COMMUNE DE NICE

Modificatif de
Division en Volumes

Coupe A–B
Planche 7

MODIFICATIF – ETAT DESCRIPTIF DE DIVISION VOLUMETRIQUE

coupe A B

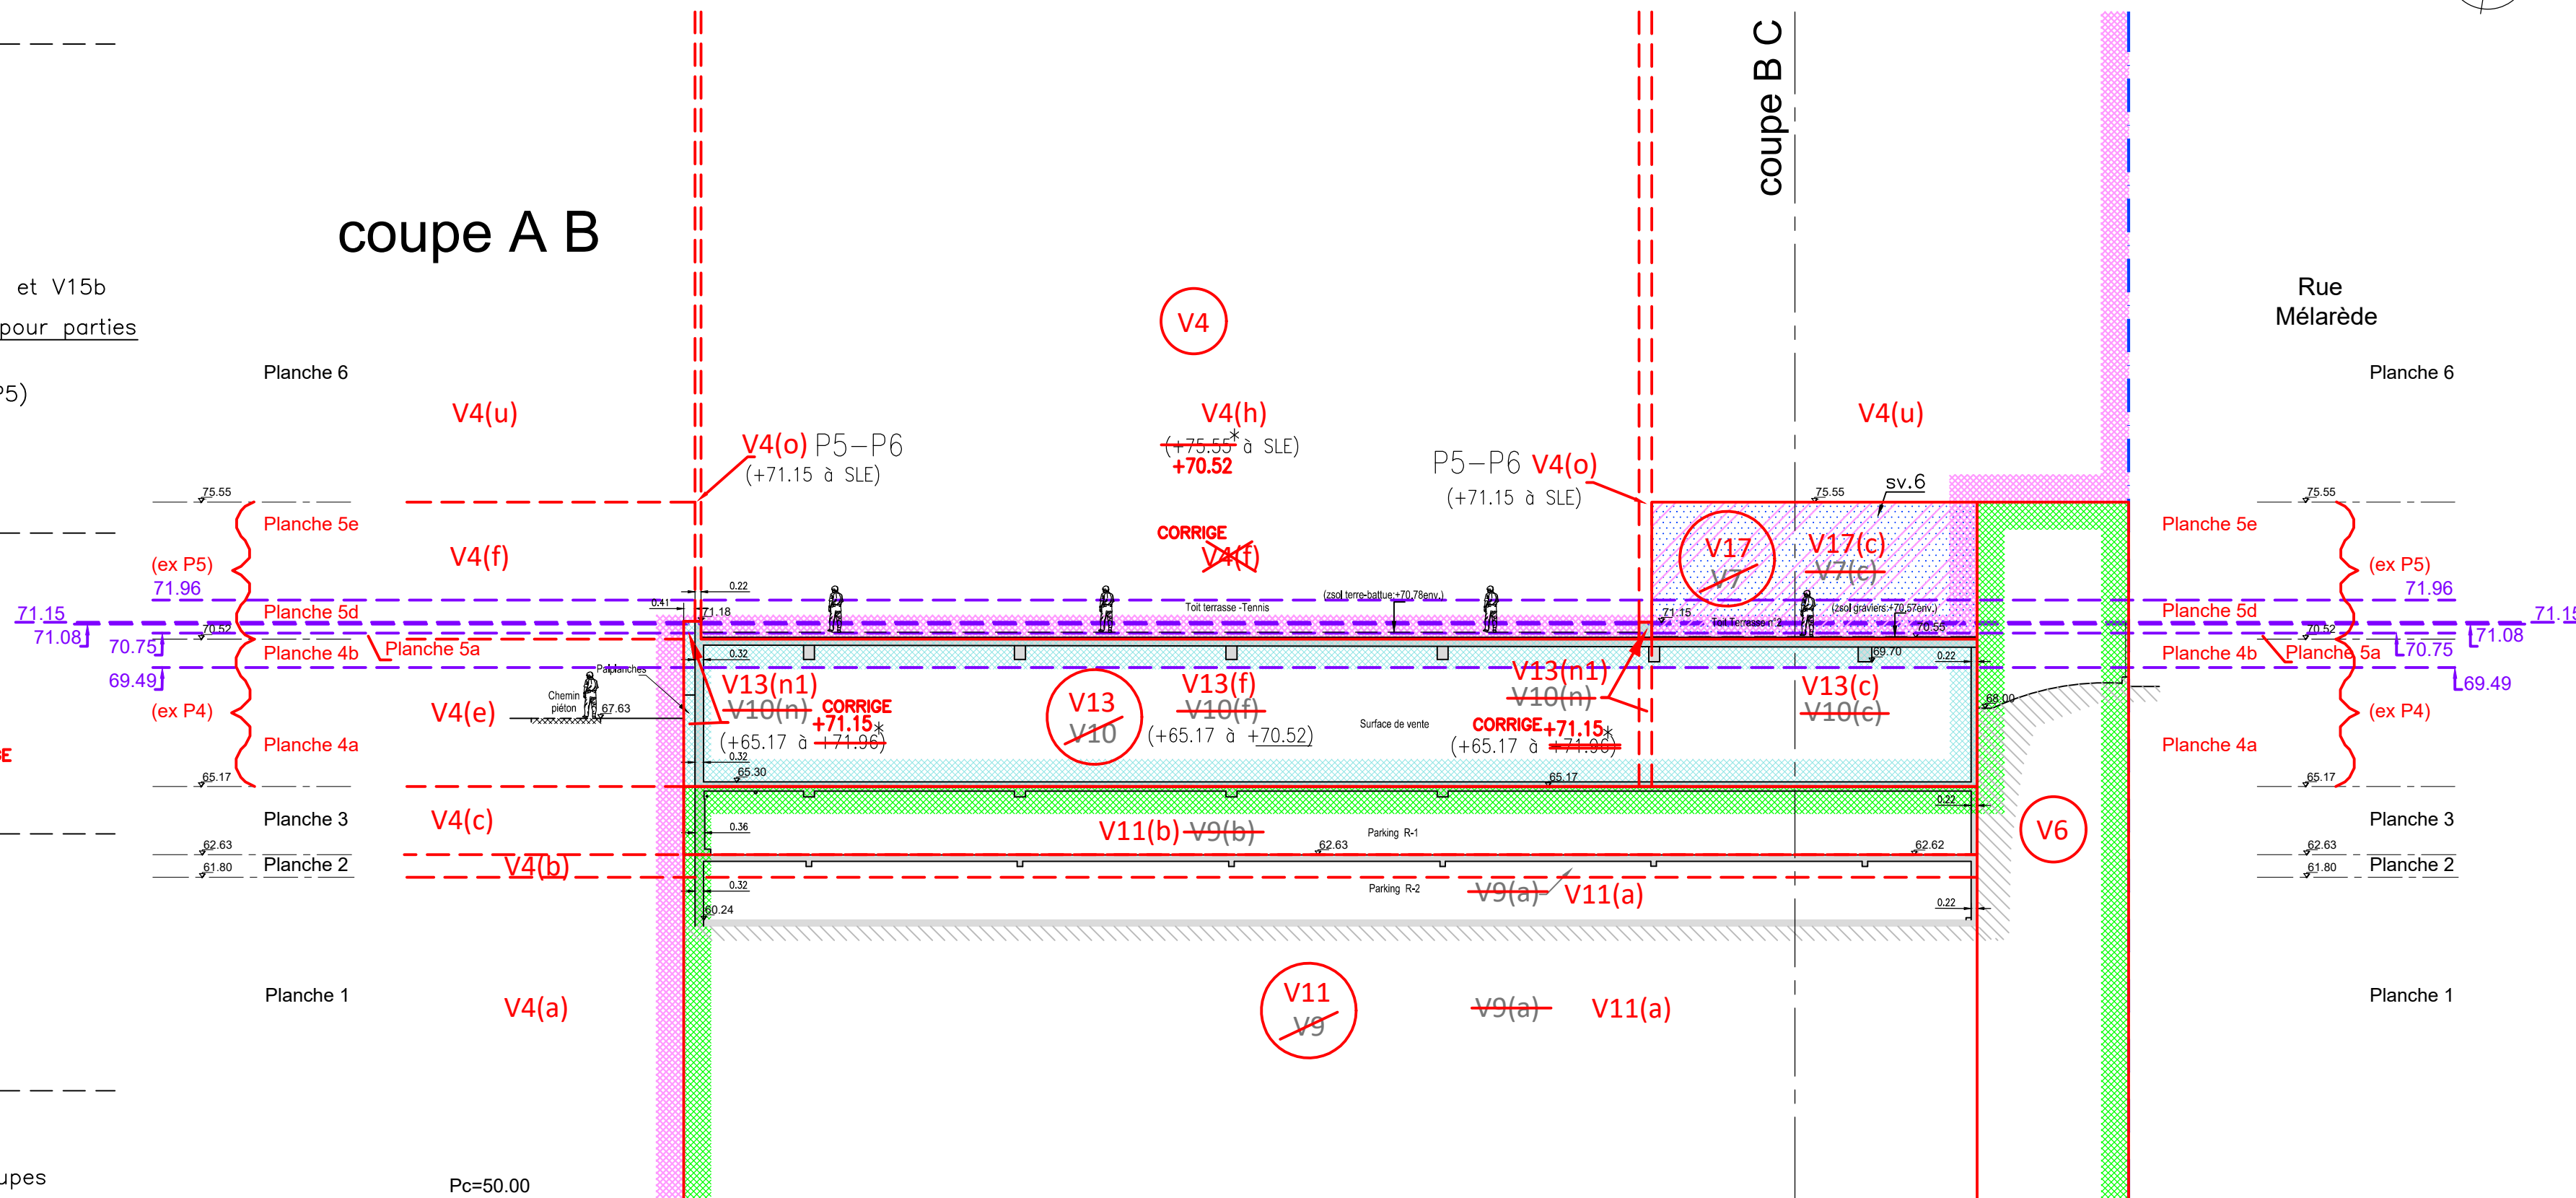
V7 – SUPPRIME ET REMPLACE EN V17

V9 – SUPPRIME ET DIVISE EN V11 et V12 (V12 ne figurant pas sur la coupe)

V10 – SUPPRIME ET DIVISE EN V13, V14, V15 et V16 (V(14–15–16) ne figurants pas sur la coupe)

V10n – SUPPRIME ET SUBDIVISE EN 3 parties : V13(n^{*}, n2) et V15b
 $\left. \begin{array}{l} V13n1^* = +65.17 \text{ à } +71.15^* \text{ (h.vol=5.98m)} \\ V13n2 = +70.52 \text{ à } +71.15 \text{ (h.vol=0.63m)} \end{array} \right\} \text{ issu de V10n pour parties}$

V4(f): [+70.52 à +75.55]	V4(u): [+75.55 à SLE]
V4(e): [+65.17 à +70.52]	V4(o): [+71.15 à SLE]
V4(c): [+62.63 à +65.17]	V4(h): +75.55 ^{+70.52} à SLE ^{à SLE} CORRIGE
V4(b): [+61.80 à +62.63]	V4(n): +75.55 ^{+70.52} à SLE ^{à SLE} CORRIGE
V4(a): [SLP à +61.80]

sv.6 SERVITUDE DE PASSAGE PIETONS A CREER
sur V17 au profit de V13
pour l'entretien de la toiture et accès aux édicules

Il a été noté certaines incohérences sur les planches et coupes
jointes en annexes à l'EDDVm du 20 décembre 2021.

Les corrections apportées figurent en rouge juste à côté,
par un trait et un texte (nouvelle valeur après correction).

V17(c): [+70.52 à +75.55] (h.vol=5.03m)

V13(c–f): [+65.17 à +70.52] (h.vol=5.35m)

V13(n^{*}): [+65.17 à +71.15^{*}] (h.vol=5.98m)
